施設名	京都広河原美山線
提案区分	安心・安全整備
提案箇所	南丹市美山町内久保大内
提案内容	道路拡幅及び歩道設置
現在の状況	提案箇所はカーブ区間であるが、カーブミラーが設置されている。当該区間には歩道はないが、終点側には設置されている。

現況写真

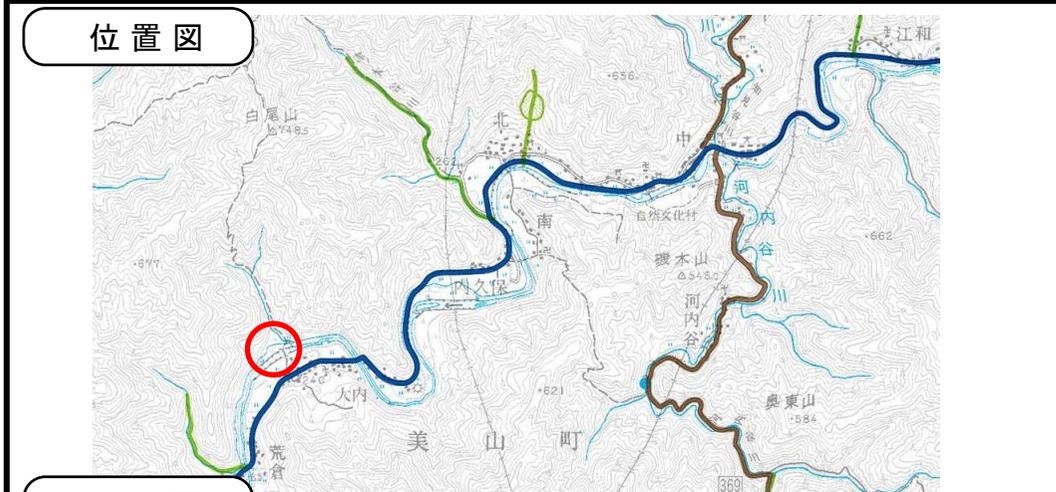
見通しの悪いカーブ

歩道要望区間

審査結果	実施しない（複数年を要する大規模な改修工事であるため）
------	-----------------------------

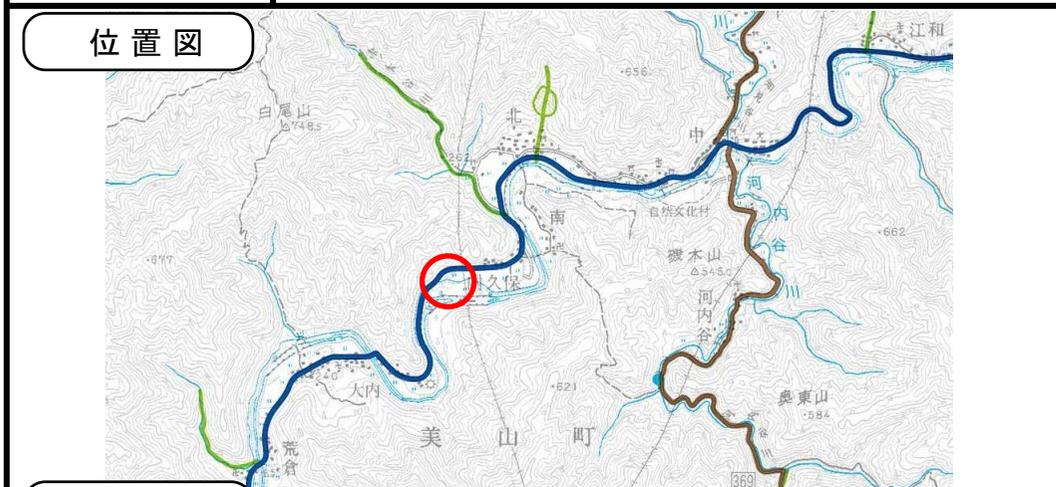
施設名	由良川
提案区分	安心・安全整備
提案箇所	南丹市美山町内久保大内
提案内容	護岸改修
現在の状況	自然堤防ではあるが、侵食等は認められない。

審査結果	実施しない（早期対応の必要性はない。経過観察を続ける）
------	-----------------------------

現況写真

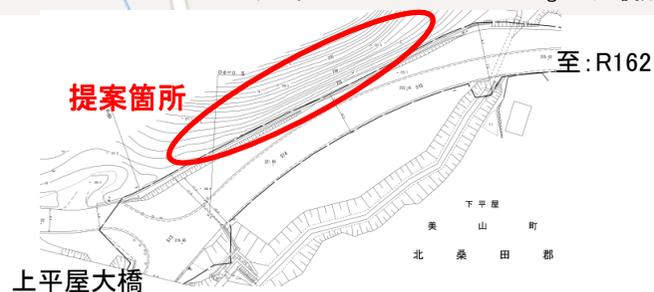
施設名	園部平屋線
提案区分	安心・安全整備
提案箇所	南丹市美山町上平屋 (ふところ谷 下平屋大橋～上平屋埋橋)
提案内容	雑木の伐採及び法面对策
現在の状況	法面の植栽が、歩道側に張り出している。また電線等に被さっている状況である。

実施① (用地境界の確認が必要)

現況写真

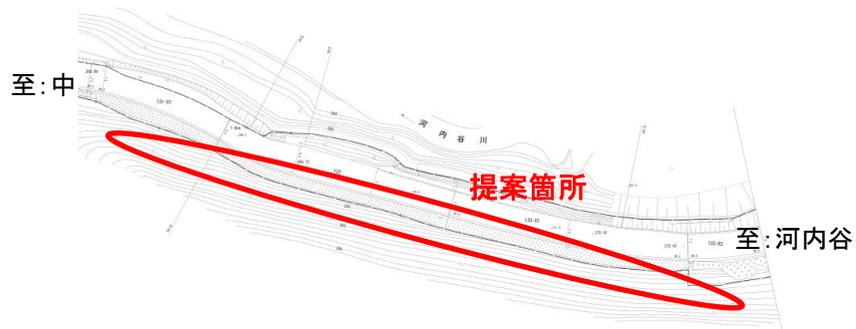
施設名	八原田上弓削線
提案区分	安心・安全整備
提案箇所	南丹市美山町河内谷地内 忠魂碑～梅ノ木付近の山林
提案内容	落石防止対策
現在の状況	当該法面は、コンクリート吹付を施工しているが、老朽化により法面にひび割れ、剥離が発生している。また、コンクリート吹付法面より上部の落石に関しては対策されていない。

実施① (老朽化の著しい箇所のみ実施)

現況写真

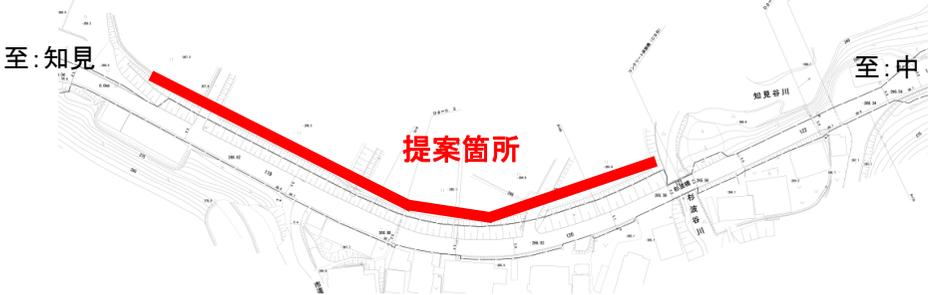
施設名	八原田上弓削線
提案区分	安心・安全整備
提案箇所	南丹市美山町下頭古
提案内容	道路拡幅
現在の状況	道路幅員は、4.0m~5.0mであったが、離合は可能と思われる。

田側に擁壁を設置し、道路を拡幅する。

田側に擁壁を設置し、道路を拡幅する。

審査結果	実施①
------	-----
